Beschlussvorlage

Bürgereingabe gem. § 24 GO, betr.: Gehweg und Überquerung Ostheimer Straße (Az.: 02-1600-175/18)

Bezirksvertretung 8 (Kalk)

Gremium	Datum
Bezirksvertretung 8 (Kalk)	21.03.2019

Stellungnahme der Verwaltung:**Zu Punkt 1:**

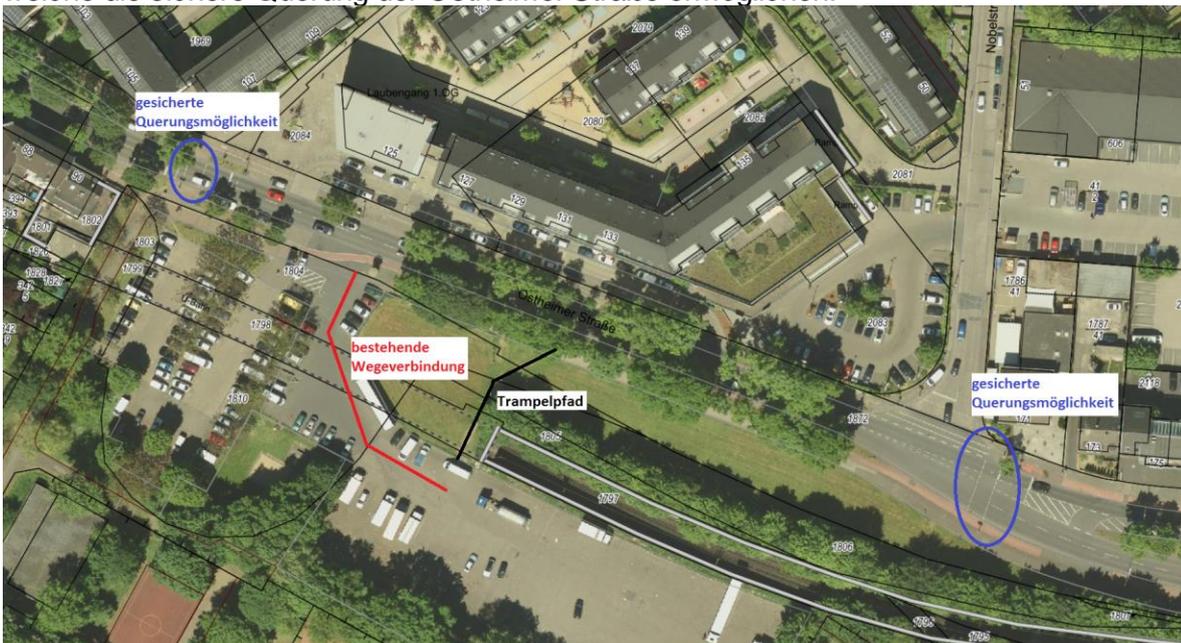
Die Befestigung des durch die Marktbesucher angelegten Trampelpfads (schwarze Strecke) über die vorhandene Grünfläche wird vom Amt für Straßen und Verkehrsentwicklung als nicht erforderlich angesehen. Grund hierfür ist die bereits vorhandene befestigte Wegeverbindung (rote Strecke) zur Ostheimer Straße in einer Entfernung von ca. 35 m, welche zu einer sicheren Querung der Ostheimer Straße führt (blaue Kreise).

1. Ein zusätzlicher befestigter Gehweg wird als nicht erforderlich abgelehnt.
2. Eine weitere Querungshilfe auf der Ostheimer Straße wird abgelehnt.
3. Die Säuberung und Entfernung des Grünwuchses, wie unter Punkt 3 genannt, wird beauftragt.
